## განმარტებითი ბარათი

ბეტონის ქარხნის განთავსების ტერიტორია

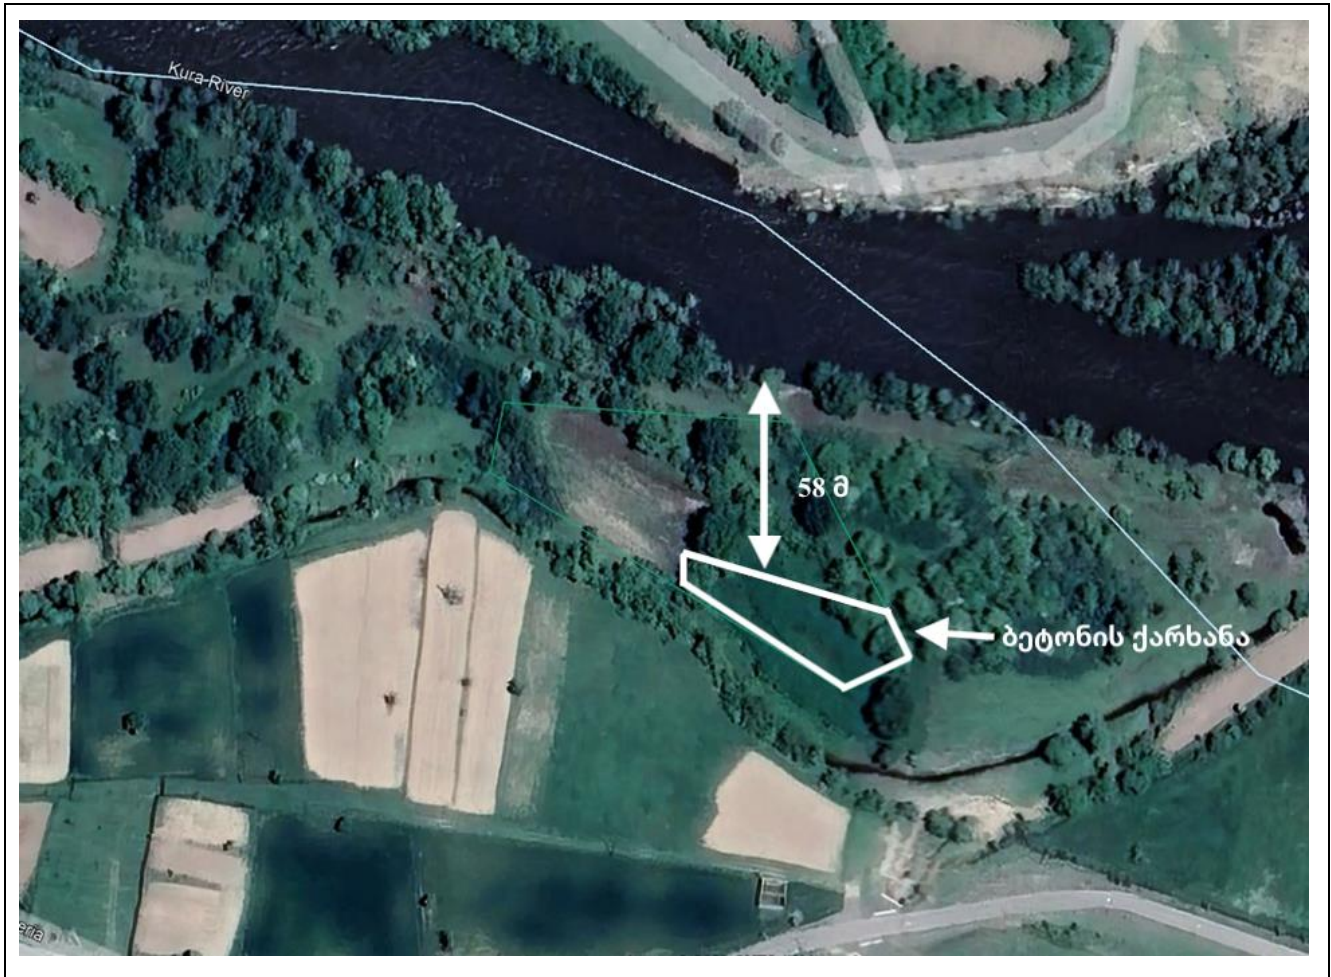
- სკოპინგის ანგარიშის თანახმად, ბეტონის ქარხნის მოწყობა დაგეგმილია მდ. მტკვრიდან 10 მეტრის დაშორებით, რაც ეწინააღმდეგება „წყალდაცვითი ზოლის შესახებ ტექნიკური რეგლამენტის დამტკიცების თაობაზე“ საქართველოს მთავრობის N440 დადგენილებას;

ბეტონის ქარხნის განთავსების ტერიტორიის საკადასტრო საზღვარი დაშორებულია მდ. მტკვრის კალაპოტიდან 10 მეტრის მოშორებით, თუმცა ბეტონის ქარხნის განთავსება იგეგმება შემდეგი GPS კოორდინატების (X=353972; Y=4602697; X=354031; Y=4602682) სამხრეთ ნაწილში მდინარის კალაპოტიდან 58 მ დაშორებით, რაც გამორიცხავს ბეტონის ქარხნის წყალდაცვით ზოლში მოხვედრას. აქედან გამომდინარე ბეტონის ქარხნის მოწყობა არ ეწინააღმდეგება „წყალდაცვითი ზოლის შესახებ ტექნიკური რეგლამენტის დამტკიცების თაობაზე“ საქართველოს მთავრობის N440 დადგენილებას.

მისასვლელი გზები

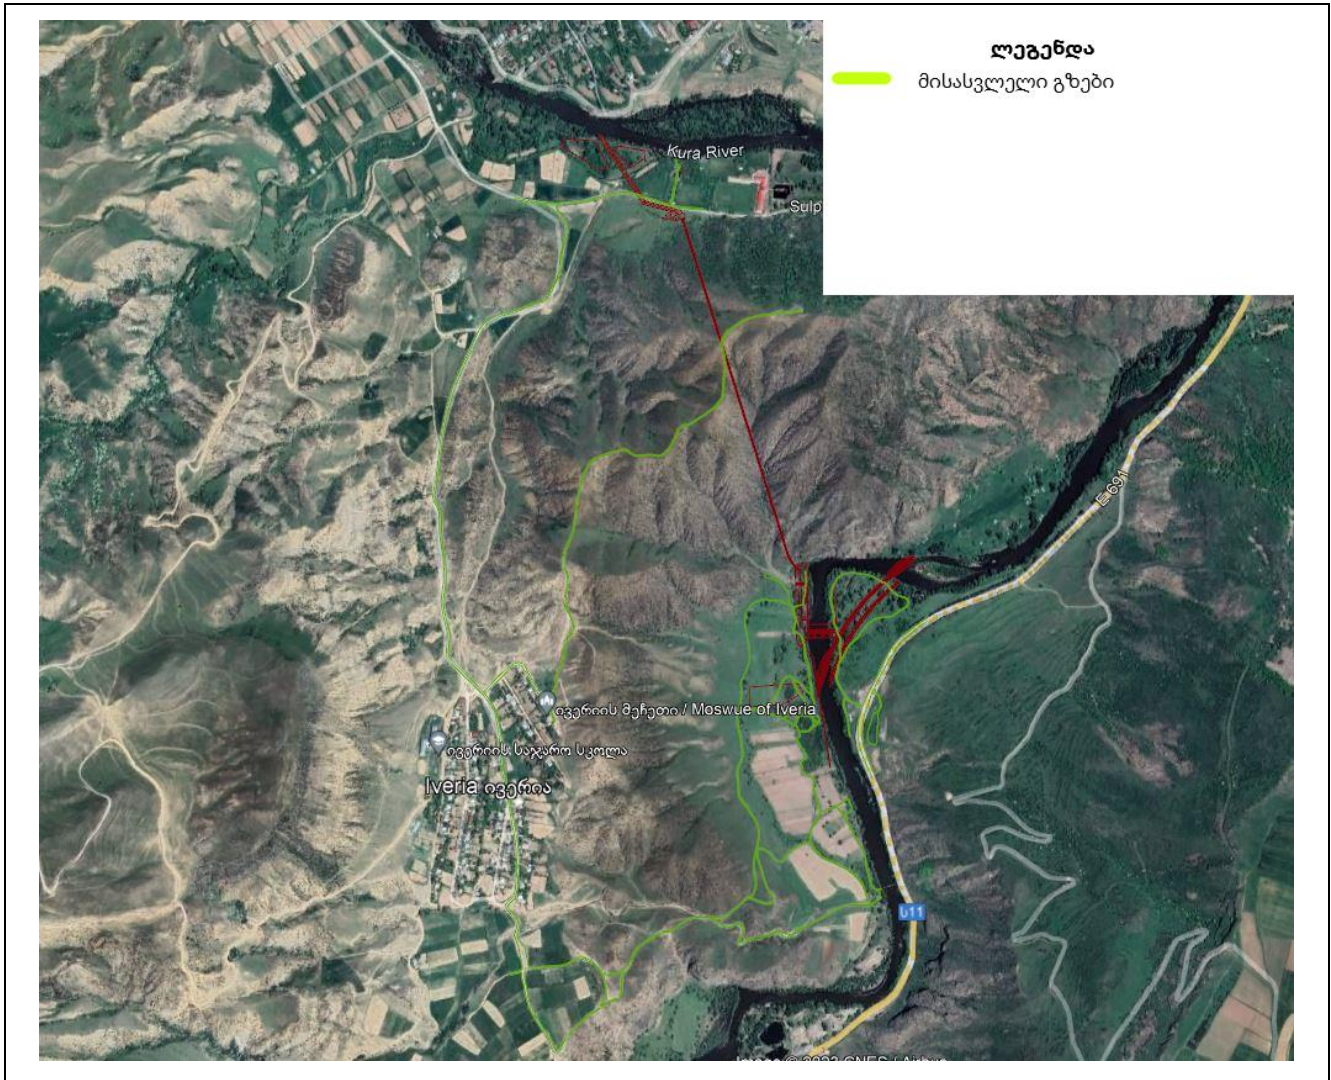
- სკოპინგის ანგარიშის მიხედვით, პროექტით დაგეგმილია 1 კმ სიგრძის საავტომობილო გზის მოწყობა. წარმოდგენილი უნდა იქნეს საპროექტო გზის დერეფნის სქემატური ნახაზები და Shp ფაილები;

პროექტით დაზუსტდა, რომ დაგეგმილი 1 კმ სიგრძის საავტომობილო გზის მოწყობის საჭიროება არ არსებობს. სათავე ნაგებობასთან მისასვლელად გამოყენებული იქნება სოფელ ივერიის მიმდებარედ არსებული გრუნტის გზები. Shp ფაილები წარმოდგენილია დანართის სახით.
